الموضوع: المناقصة العمومية رقم م.ع. ٢٠٢٥/٥٧ - أعمال تأهيل وصيانة المخازن في معمل الذوق الحراري - توضيحات على أسئلة واردة من عارضين محتملين - المادة ٢١ من قانون الشراء العام.

أعمال تأهيل وصيانة المخازن في معمل الزوق الحراري الأسئلة والتوضيحات

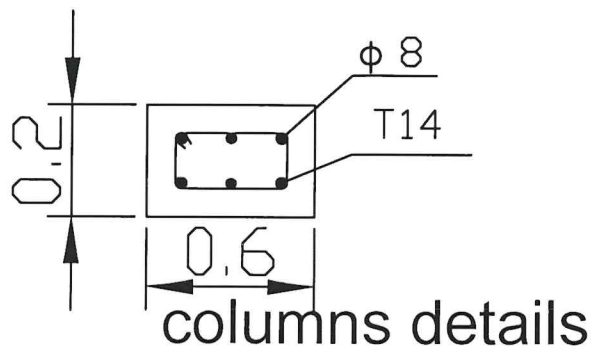
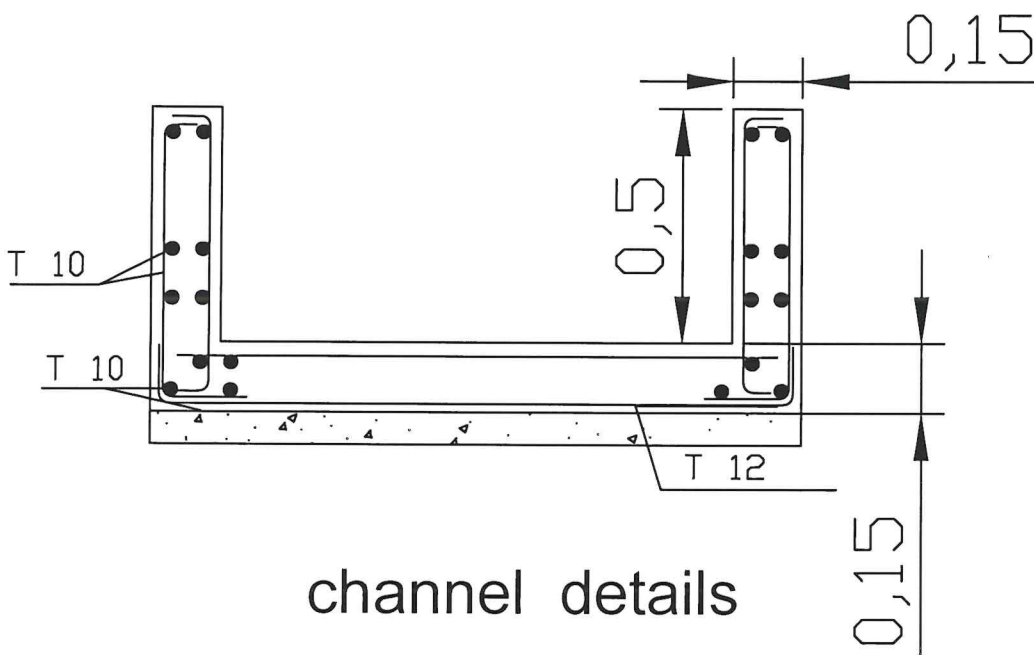
ورد في البندين (ب١٠) و (ج ٣) إشارة إلى ملحق رقم ٨ الذي يتضمن رسماً توضيحياً "مرتبطاً" بهذين البلدين، إلا أن هذا الملحق غير موجود ضمن دفتر الشروط الذي تم استلامه.

نرجو منكم تزويدنا بالملحق رقم ٨ المفقود كي تتمكن شركتنا من مراجعة التفاصيل الفنية وتسعير الأعمال المرتبطة به بدقة.

ج ٨. نرفق ربطاً الملحق رقم ٨.
